SECCIÓN DE EVALUACIÓN DE ESTUDIOS DE IMPACTO AMBIENTAL
**PORTADA PARA LOS EXPEDIENTES DE EVALUACIÓN DE ESTUDIOS DE
IMPACTO AMBIENTAL**

Nº de Expediente	DRPM-IF-001-2025	
Nombre del Proyecto	P.H TERRA	
Sector	CONSTRUCCION	
Nombre del Promotor	INVERSIONES TERRA 67, S.A.	
Representante Legal	LUIS CARLOS ZAMBRANO	
Nombre de los Consultores y número de Registro	ANGIE MARTHA VARGAS (DEIA-IRC-061-2020. Act. DEA-ARC-061-2023) MARLENIS M. DIAZ (DEIA-IRC-072-2019. Act. DEA-ARC-072-2023)	
Localización (Provincia/Comarca, Distrito y Corregimiento, Lugar Poblado)	PROVINCIA DE PANAMÁ, DISTRITO DE PANAMÁ, CORREGIMIENTO DE SAN FRANCISCO.	
Fecha de Recepción del EsIA	06 DE ENERO DE 2025	
Etapas de Admisión	Admitido/Fecha	No admitido/Fecha
	13 DE ENERO DE 2025	
Nombre del Técnico Evaluador que lleva el proceso de Admisión:	ITZEL GONZÁLEZ T.	
Nombre del Técnico Evaluador asignado para la Fase de Evaluación y Análisis, y Decisión del EsIA:	ITZEL GONZÁLEZ T.

Referencia: Proyecto "PH TERRA" – Solicitud de Evaluación de Estudio de Impacto Ambiental, categoría I.

Asunto: Respuesta a la nota DRPM-144-2025-- solicitud de Primera Información Aclaratoria.
Ref.: PROVEIDO DRPM-SEIA-001-2025 - Proyecto "P.H.

ANEXO 4. PLANO DE SECCIONES DE CIMENTACIÓN131

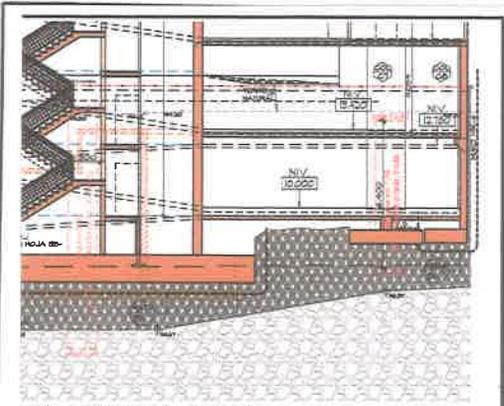
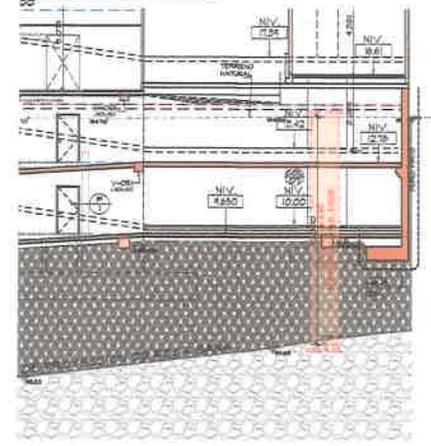
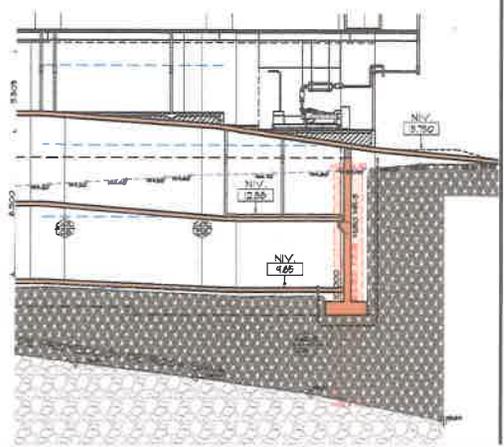
En el contenido 5.5 Descripción de la topografía actual versus la topografía esperada, y perfiles de corte y relleno, no se describió los cambios o modificaciones esperadas, por lo cual se solicita:

5.a Presentar descripción de las modificaciones esperadas en la topografía con el desarrollo del proyecto.

El diseño estructural del edificio, incluyendo los niveles subterráneos (-100 y -200) y la disposición de cimentación, requiere modificaciones específicas en la topografía del terreno. Basado en los planos técnicos ubicados en la sección de **anexo 4**, las siguientes intervenciones se llevarán a cabo:

Según el plano de secciones de corte de terreno, se contempla la excavación de hasta aproximadamente 6.50 m de profundidad para la construcción de los dos niveles subterráneos de estacionamiento.

- Según las secciones de corte, en algunas zonas los rellenos alcanzarán hasta 1.80 metros, garantizando su compactación del Proctor Modificado.
- Se utilizarán geotextiles de separación y drenaje en las zonas donde el nivel freático es más superficial.
